**COMUNE DI PIANEZZA**  
**PIANO REGOLATORE GENERALE COMUNALE**

**VARIANTE PARZIALE N. 2**  
**PROGETTO PRELIMINARE**

**NOTE TECNICHE ALLE OSSERVAZIONI AL PROGETTO PRELIMINARE DELLA VARIANTE PARZIALE N. 2**  
**ALLA PRIMA REVISIONE AL PRGC E RELATIVE PROPOSTE DI CONTRODEDUZIONE**

### ESTRATTO PROGETTO PRELIMINARE—Tav. P3

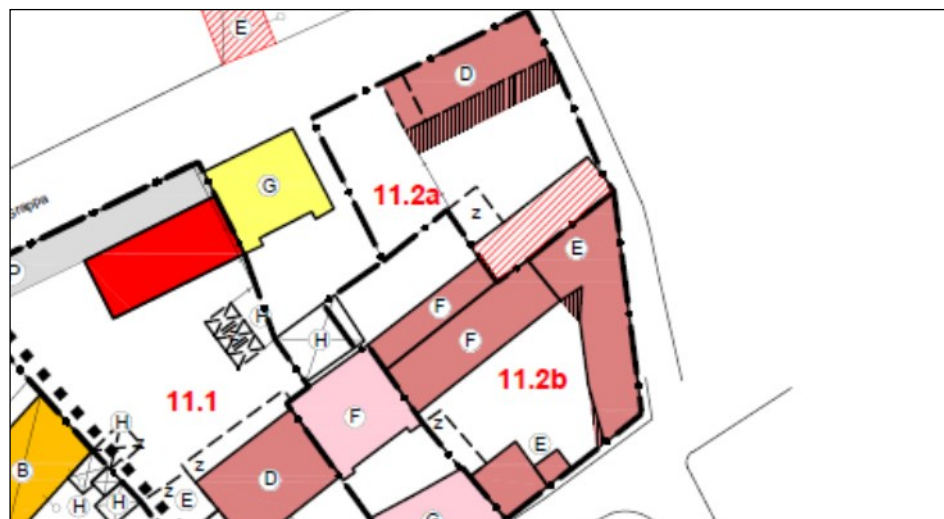
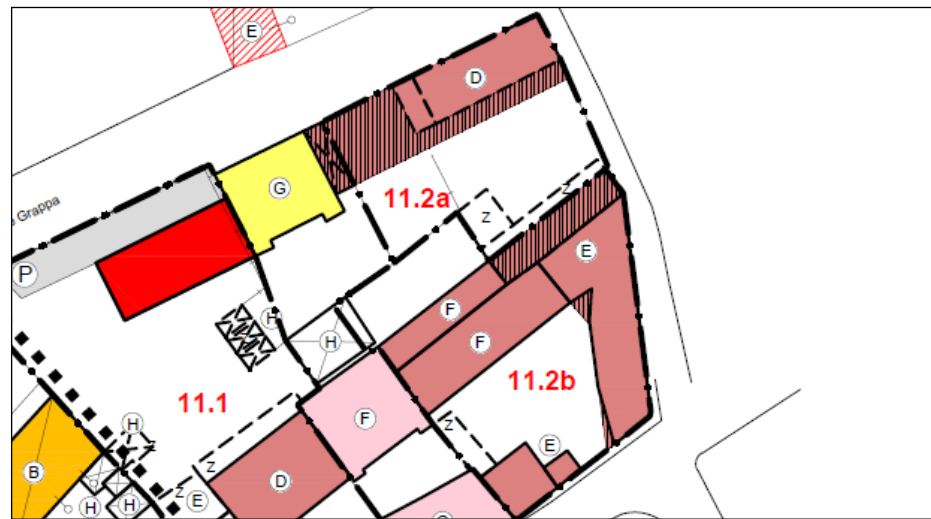
**Osservazione 3:** Si richiede, relativamente alla **scheda A1f—Area A 1a.11 (Art. 95) / Br 1a 11.2a** —una differente disposizione volumetrica, con la possibilità di addossarsi al condominio posto ad ovest dell'area, della medesima proprietà.

**Osservazione 3:** Considerata la stessa proprietà delle due aree contigue, quanto richiesto si ritiene accoglibile, facendo salvi l'ingresso carraio esistente nonché eventuali diritti di terzi.

**Osservazione 3: ACCOLTA** con le motivazioni addotte dalle precedenti note tecniche. La modifica comporta unicamente la correzione della Tavola P3.
